编号 298 (Contact No.298) 更改通知

FT 系列

触屏控制板上连接器的更改

FT 控制板 FTCS05B 的更改示意图

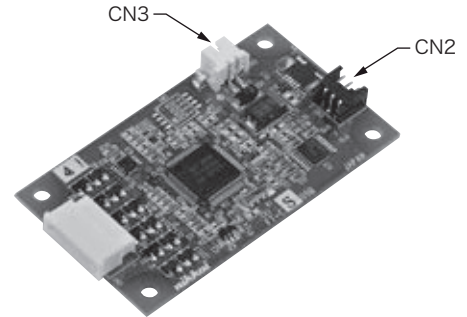
RS232C 产品的 FT 系列触屏控制板连接器将进行修正。CN2 和 CN3 牛角连接器的更改将影响以下标准零件编号和定制零件编号。

触屏控制板的更改		
零件编号	更改前	更改后
FTCS04A FTCS04A2	CN2: Hirose DF3Z-3P-2H (20) CN3: Hirose DF3Z-2P-2H (20)	CN2: Hirose DF3E-3P-2H (20) CN3: Hirose DF3E-2P-2H (20)
FTCS04B FTCS05B	CN3: Hirose DF3Z-2P-2H (20)	CN3: Hirose DF3E-2P-2H (20)
